Expediente: **054400537880**
Radicado: **AU-03416-2022**
Sede: **SANTUARIO**
Dependencia: **Oficina Subd. RRNN**
Tipo Documental: **AUTOS**
Fecha: **05/09/2022** Hora: **12:28:23** Folios: **5**

AUTO No.

POR MEDIO DEL CUAL SE ABRE A PRUEBAS EN RECURSO DE REPOSICIÓN

Que mediante la Resolución No **RE-02679** del 19 de julio de 2022, se resuelve **NEGAR LA SOLICITUD DE MODIFICACION DE AUTORIZACIÓN DE OCUPACION DE CAUCE**, autorizado mediante Resolución N° **RE-01801** del 19 de marzo de 2021, al señor **JHON CAMILO BEDOYA JURADO**, identificado con cédula de ciudadanía número 15.445.671, para construir tres (3) obras hidráulicas en desarrollo del proyecto de loteo, en beneficio del predio con FMI: 018-166539, sobre una (1) fuente hídrica Sin Nombre afluente de la Quebrada La Cimarrona, localizado en la vereda Cimarronas del municipio de Marinilla.

Imagen 1: Nivel del flujo aguas arriba de la intervención

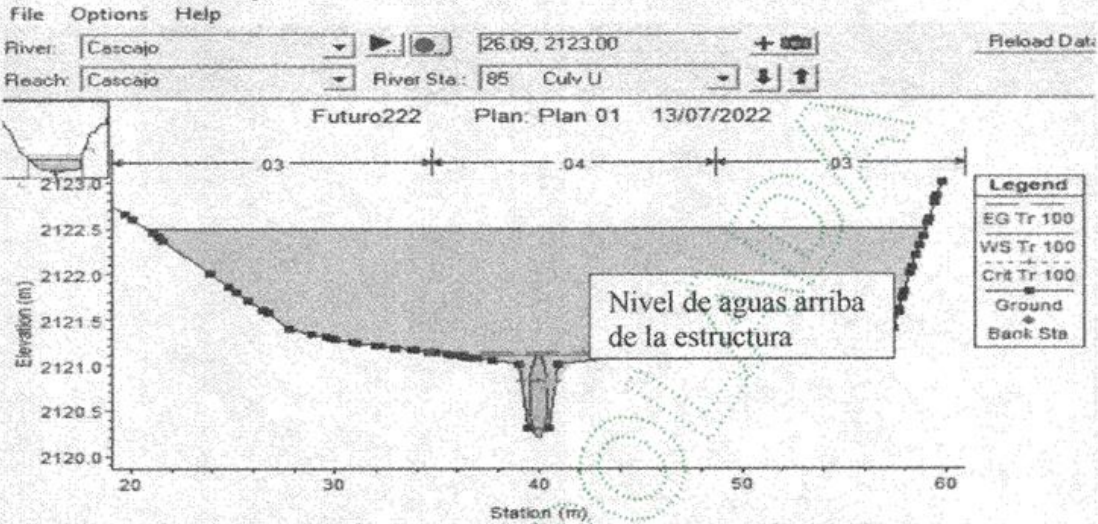
2. IT-04377-2022 **4.3** Las obras hidráulicas a implementar, NO cumplen para transportar el caudal del período de retorno (Tr) de los 100 años, de acuerdo con el estudio presentado.

Además, se aclara que el análisis de la capacidad de las obras hidráulicas con respecto al nivel de agua en la sección transversal de las obras, se está interpretando inadecuadamente, ya que este nivel no es dentro de la sección de la tubería, sino aguas arriba como se puede observar en el perfil hidráulico (imagen 2) y los resultados (Imágenes 3 y 4).

Aguas arriba de la estructura se presenta un leve incremento de la lamina de agua, este se debe a la turbulencia antes de ingresar en la tubería de cruce (Ver imagen 2).

Imagen 2: Perfil Hidráulico

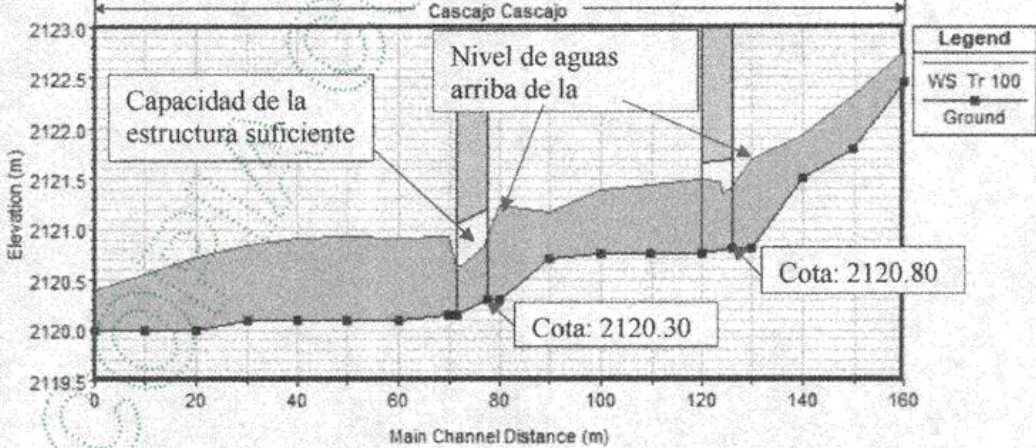
- *Respecto a las capacidades hidráulicas de las obras de ocupación de cauce de tipo tubería de 36", con la modelación allegada, se concluye que no cumplen con la capacidad, toda vez que las láminas de agua se ubican a más del 99% del diámetro de la tubería y en la sección 85 la lámina de agua sobre pasa la cota de la clave de la tubería.*

De acuerdo a los resultados de la modelación, lo evidenciado en el perfil hidráulico (Imagen 2) y los resultados hidráulicos de cada estructura (Imágenes 3 y 4), es claro que la tubería tiene la capacidad suficiente para transportar el caudal del periodo de retorno de 100 años de 1.1 m³/s.

La estructura debe cumplir con el criterio de que trabaje a flujo libre y que la altura de la lámina como máximo sea el 85% de la altura de esta, que para el caso de la tubería de Ø36" (0.90 m) es de 0.765 m y de acuerdo a lo confirmado en el numeral 2, la altura máxima de la lámina de agua en las estructuras es de 0.74 m, cumpliendo con el criterio.
